Société Constellium – Commune d'Issoire

Demande d'installation d'un four, d'une nouvelle tour aéroréfrigérante, de modification d'une tour aéroréfrigérante

Rapport de l'inspection de l'inspection des installations classées sans présentation
au Conseil Départemental de l'Environnement et des Risques Sanitaires et Technologiques (CoDERST)

Réf. : Dossier du 28 juin 2024 "Porter à connaissance Installation d'un four de recuit, Installation d'une TAR atelier AIRWARE et remplacement TAR CHABAL" complété par courrier du 24/09/2024

Figure 9 : PID Tour fermée

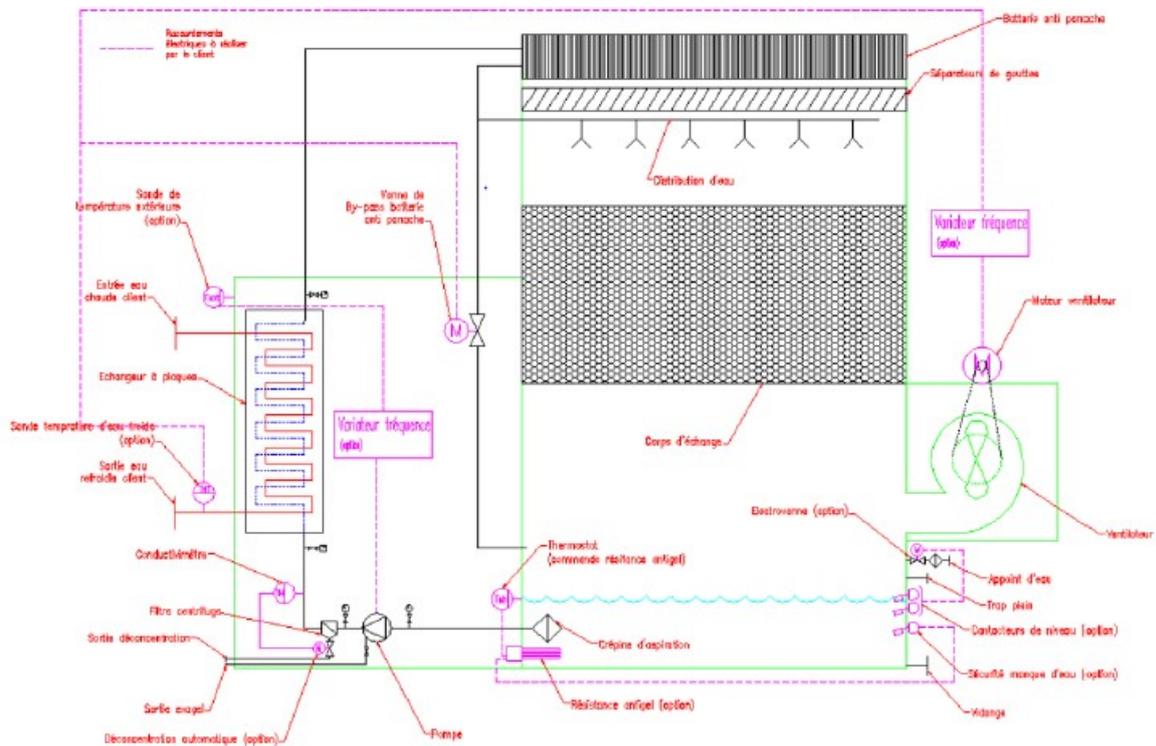
4.3.2	Expliquer la modification apportée sur le fonctionnement de l'atelier et notamment comment était assuré le refroidissement avant mise en place de la TAR Airware	Le circuit de refroidissement était ouvert et les eaux rejetées en R1.
Figure 8	Décrire le fonctionnement de la boucle de réutilisation d'eau sur l'atelier (vision un peu plus large que le simple fonctionnement de la tour en précisant les traitements mis en oeuvre, les déchets produits, les contraintes associées...) en commentant la figure 8 (et/ou 10)	La modification ne concerne pas uniquement la mise en place d'une TAR mais également tout un système de stockage et de traitement de l'eau afin de pouvoir la renvoyer dans les puits de coulée de l'atelier Airware.
